歩行者空間の考え方について

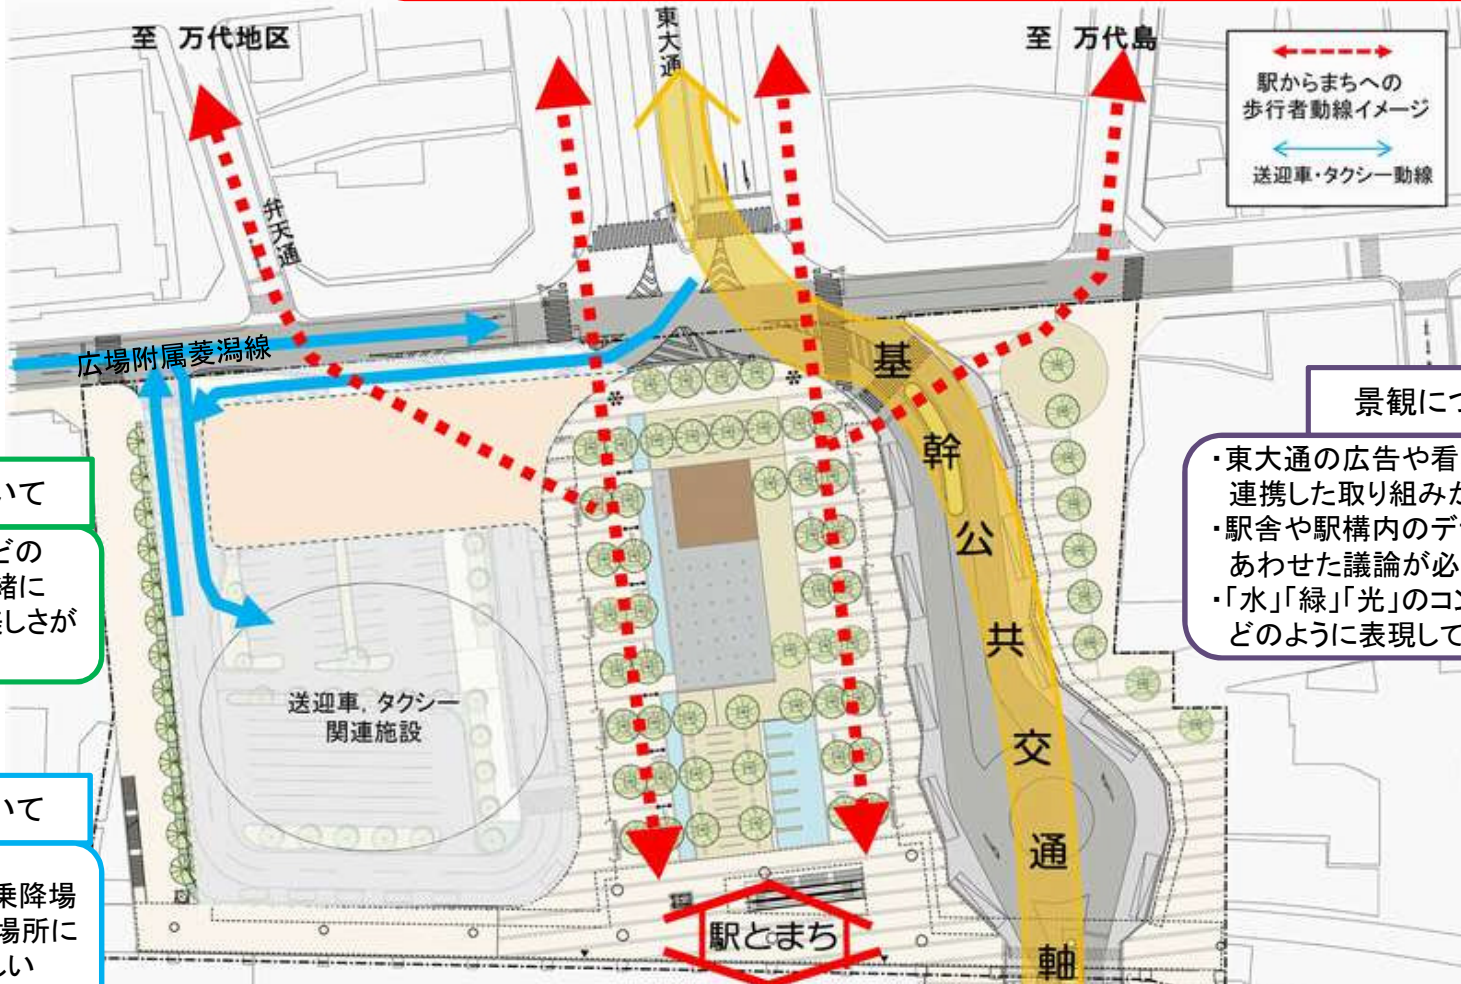
- ・移動するスピードに応じてルートを選択できるとよい(純粹に移動する、ゆっくりまちを楽しむ)
- ・東大通は、交通量に対する車線数が多い。歩道を広げ魅力的な空間にできるのではないか
- ・駅前交差点は、スクランブルも考えられるのではないか

- ・柳は水路などの水環境と一緒にすることで美しさが際立つ

- ・障がい者の乗降場は駅に近い場所に設置してほしい

- ・東大通の広告や看板類などと連携した取り組みが必要ではないか
- ・駅舎や駅構内のデザインとあわせた議論が必要ではないか
- ・「水」「緑」「光」のコンセプトをどのように表現していくのか

- ・道しるべ(誘導、情報発信)があることが重要ではないか(座る機能を兼ね備えるとよりよい)
- ・一挙に変えるのではなく、将来を見据えて社会実験等を行いながら進めてもよいのではないか
- ・空間がつながり広がって成長していくことが重要
- ・駅利用者にとって、場面がどう連続して風景となっていくかということを配慮する必要があるのではないか
- ・広場附属菱潟線の弁天通から東大通までの間を歩行者専用にしてはどうか
